大栄環境株式会社による産業廃棄物処理施設（管理型最終処分場）の変更に係る生活環境影響調査書〈平井第8工区〉に対する意見と事業者の回答

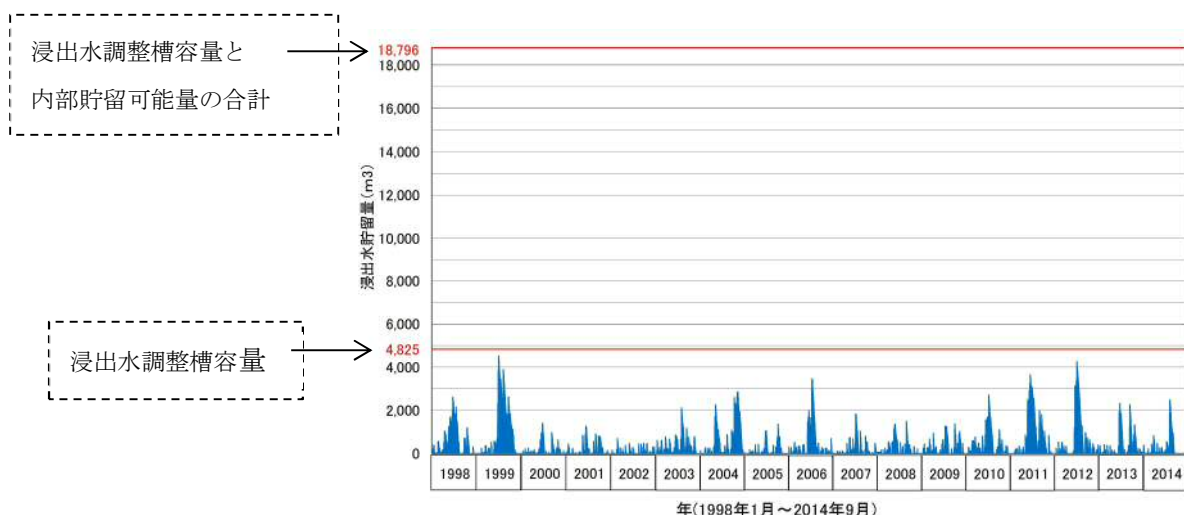
○1998 年～2012 年の過去 15 年間に加え、2013 年 1 月～2014 年 9 月までの大阪府堺気象観測所における日降水量データを用いて計算を行った結果について、横軸に時間、縦軸に浸出水貯留量としてグラフ化したものは下図の通りです。

※縦軸の 4,825 m³は平井 8 工区（増設区域）の浸出水調整槽容量、縦軸の 18,796 m³は平井 8 工区（増設区域）の浸出水調整槽容量と内部貯留可能量（底面から 1 段目えん堤の底面までの空隙率を考慮した量）を合わせたものです。

○1998 年以降の日降水量データを用いて合理式にて計算を行い、内部貯留は発生しない結果が得られていること、また、内部貯留可能量を考慮すれば、内部貯留可能量を超えて浸出水を貯留しなければならなくなる事態は想定しにくい、ということが基本的な考えです。
